Objet : Lève-personne MINSTREL sans PESEE

Avis urgent relatif à la sécurité

Minstrel d'ArjoHuntleigh : Version SANS pèse-personne, à partir d'octobre 2005.

FSN 54/2009/BE-FR

Figure 4
Cintre avec une rondelle en nylon

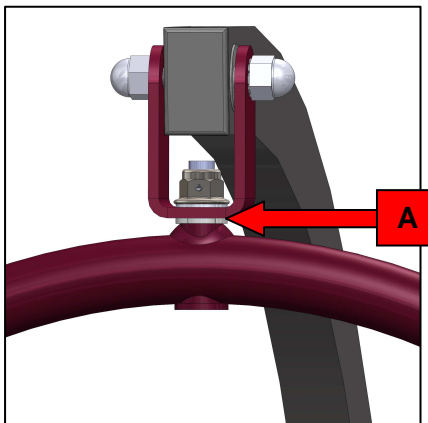
Par ailleurs, les forces exercées sur un seul côté du raccordement du cintre font ressortir au fil du temps un dysfonctionnement mécanique de la rondelle en nylon, ce qui entraîne des efforts irréguliers au niveau du boulon, ceci risquant de provoquer la fracture du boulon au fil du temps.

1. Examinez la partie marquée « Ensemble cintre » telle qu'elle est indiquée à la Figure 4 illustrée ci-dessous.
2. Vérifiez que l'ensemble cintre est fermement fixé. Pour cela, comparez l'ensemble cintre de votre Minstrel, avec celui illustré à la **Figure 5**. Vérifiez que l'anneau en nylon marqué "A" est toujours présent.
3. Si vous pouvez le mesurer, vérifiez qu'il n'y a pas de mou ("B" Figure 5 ci-dessous) supérieur à 1,5 mm sur l'ensemble cintre.

1. a) Si le cintre est fermement fixé, vous pouvez continuer d'utiliser votre appareil Minstrel en toute sécurité. En même temps, contactez votre service après-vente ArjoHuntleigh pour demander le remplacement du cintre du Minstrel par une version du nouveau modèle.
b) Si vous constatez que l'ensemble est desserré et non pas fermement fixé, veillez à ne plus utiliser le lève-malade. En même temps, contactez votre service après-vente ArjoHuntleigh pour demander le remplacement du cintre du Minstrel par une version du nouveau modèle. Afin d'éviter d'utiliser le lève-malade par inadvertance, placez un écriteau « Ne pas utiliser » (ou similaire) sur l'appareil.

Le cintre de votre lève-malade Minstrel sera remplacé par la version du nouveau modèle.
